改善箇所説明図①

改善の内容

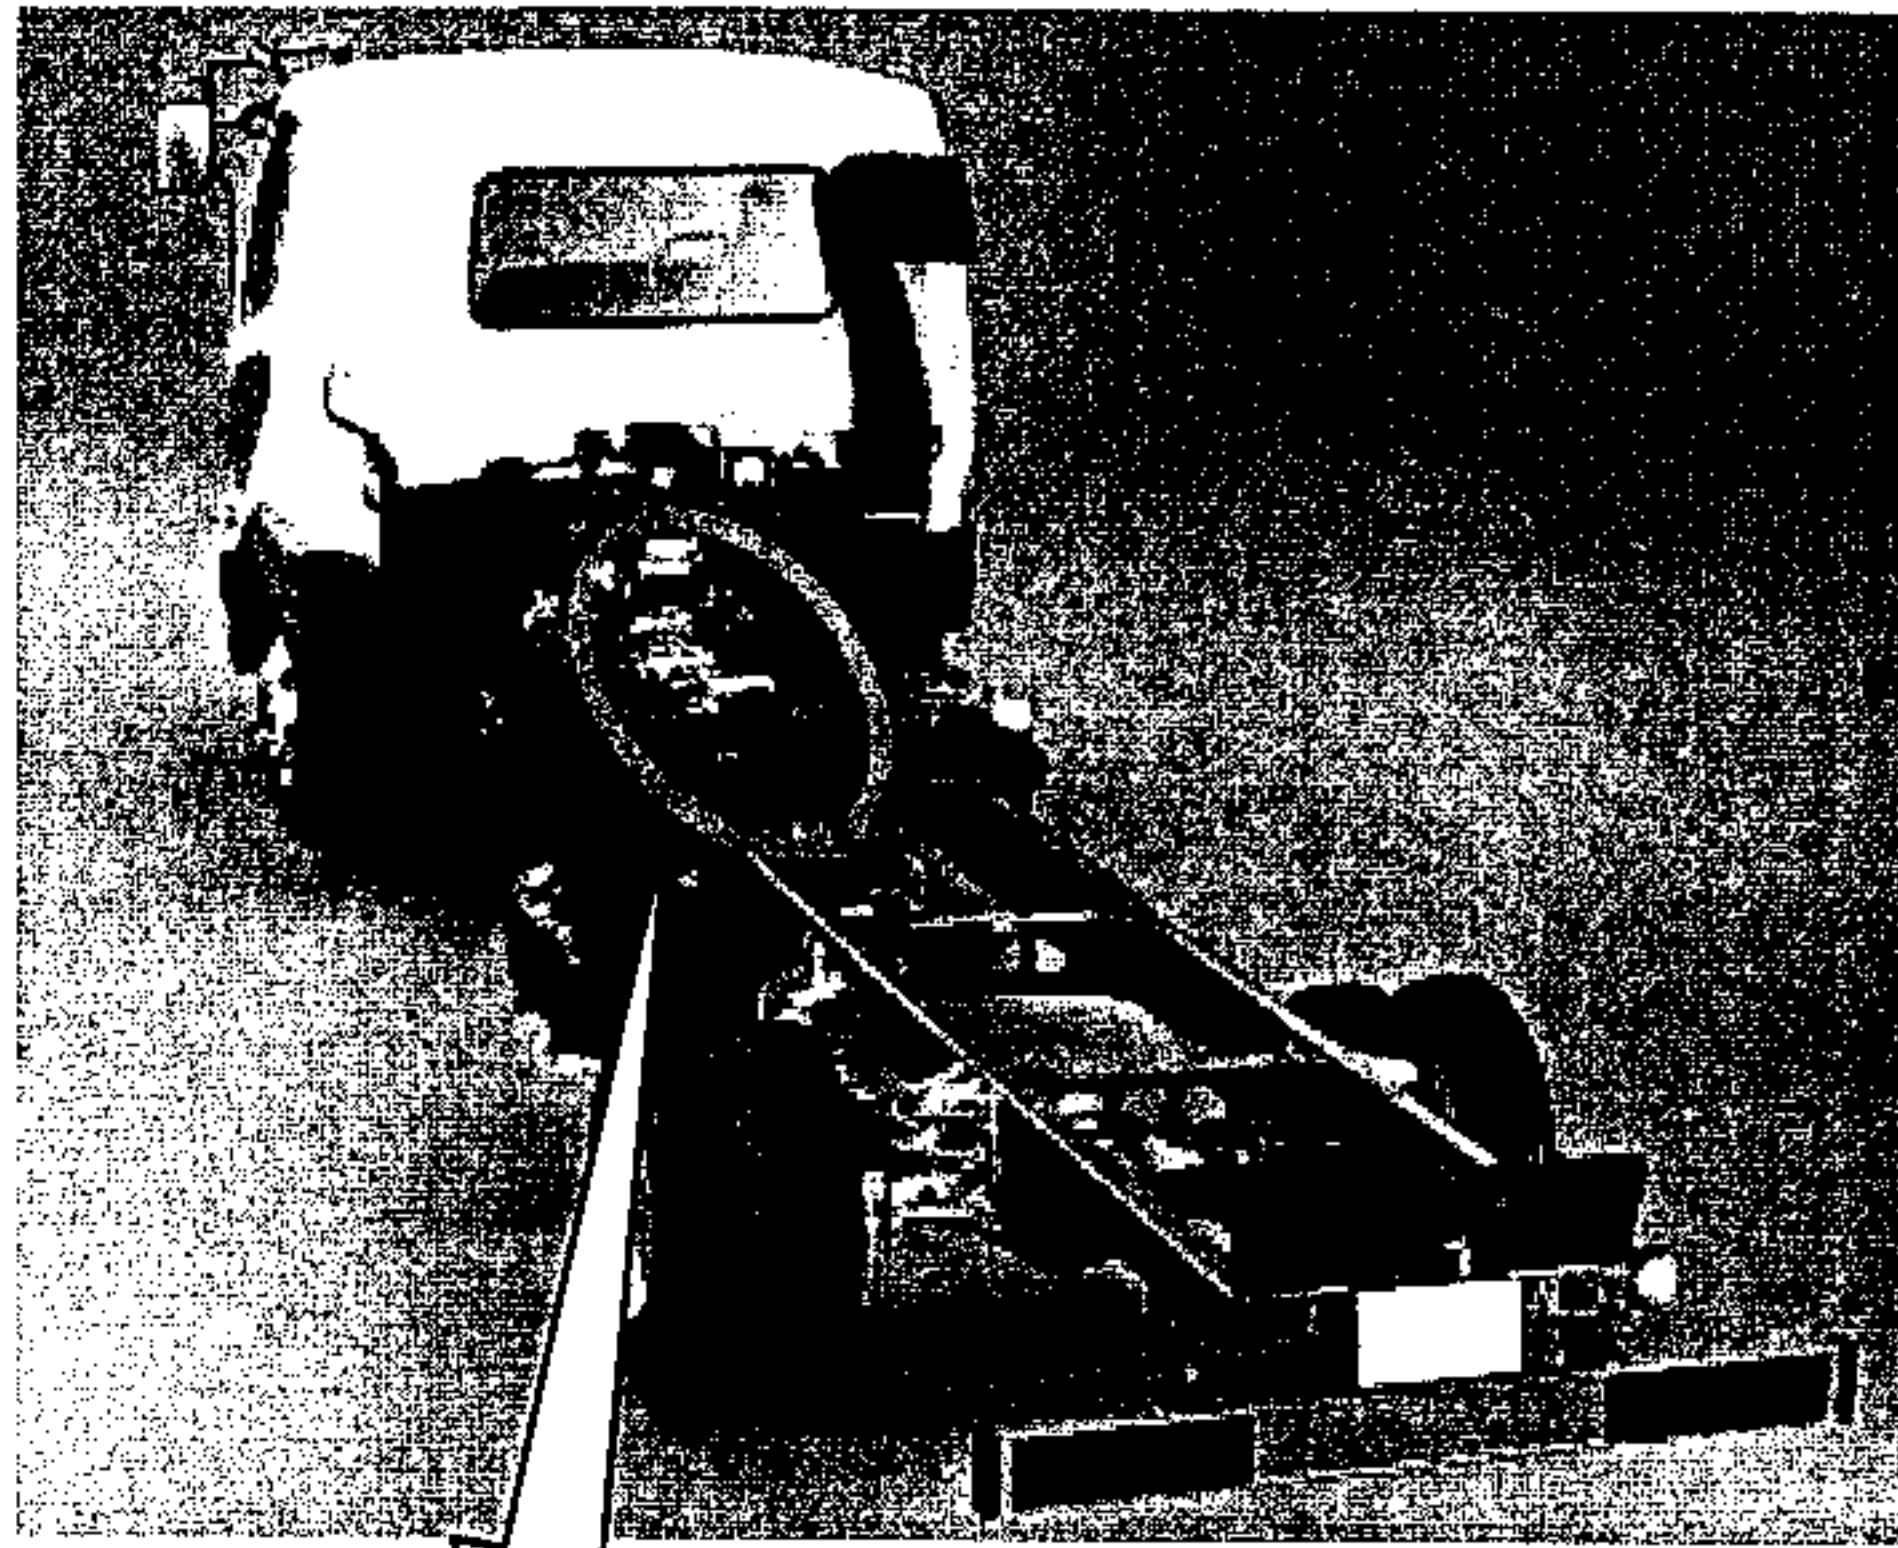
オイルホース 基準不適合箇所

自動変速機作動油冷却回路中のオイルホースの耐熱性が不足しているため、登坂時等で変速機作動油温が過度に上昇した場合、当該ホースが劣化損傷してオイル漏れが発生し、最悪の場合、火災に至るおそれがある。

全車両、オイルホースを対策品に交換する。

なお、対策品の全数供給に時間を要するため、当面の暫定措置として当該オイルホースを点検し、異常が認められる場合は新品と交換する。
